第130回「柏崎刈羽原子力発電所の透明性を確保する地域の会」

第 130 回「地域の会」定例会資料〔前回 3/5 以降の動き〕

委員ご質問への回答

キャスク取扱作業の被ばく線量 (基数毎)

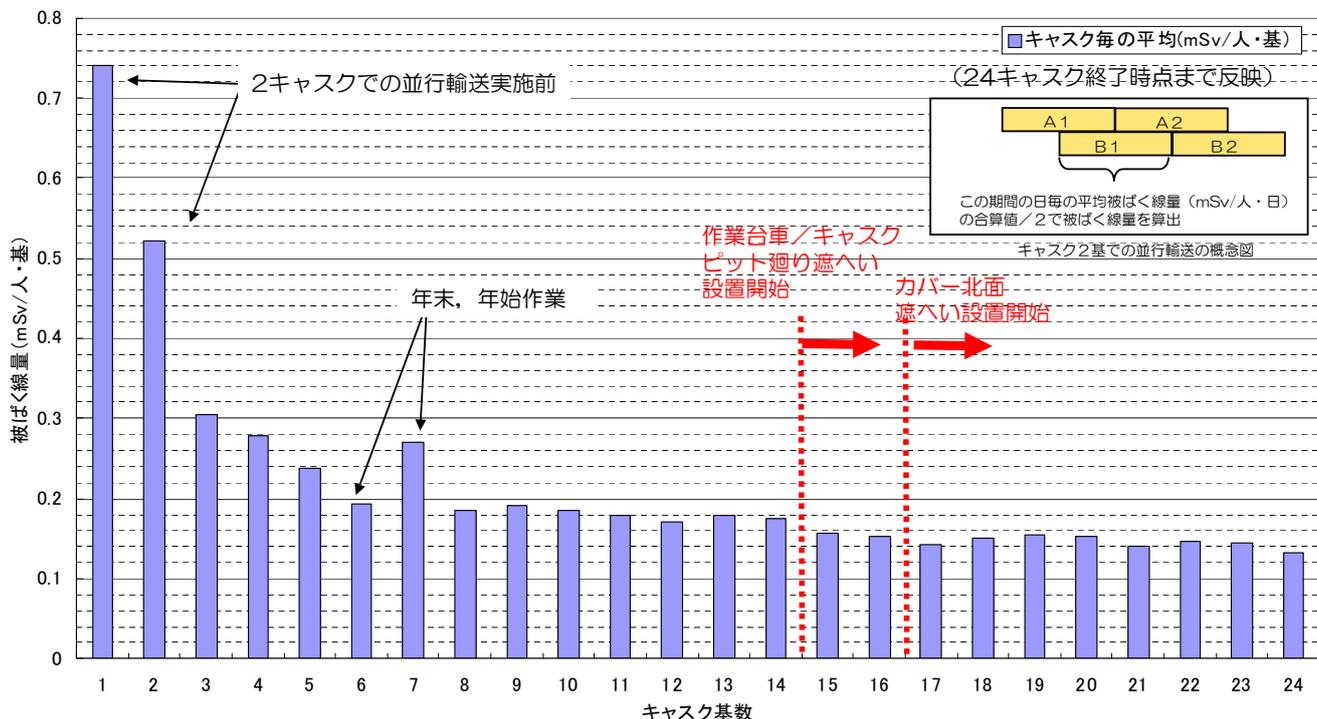
<福島第一原子力発電所4号機の使用済燃料移動に関するご質問への回答>

- 燃料取り出し開始初期の平均被ばく線量 (3~5キャスク目の平均) : 約0.28mSv/人・基
- 遮へい設置開始初期の平均被ばく線量 (15~17キャスク目の平均) : 約0.15mSv/人・基 (約46%低減)
- 至近の平均被ばく線量 (22~24キャスク目の平均) : 約0.14mSv/人・基 (約50%低減)
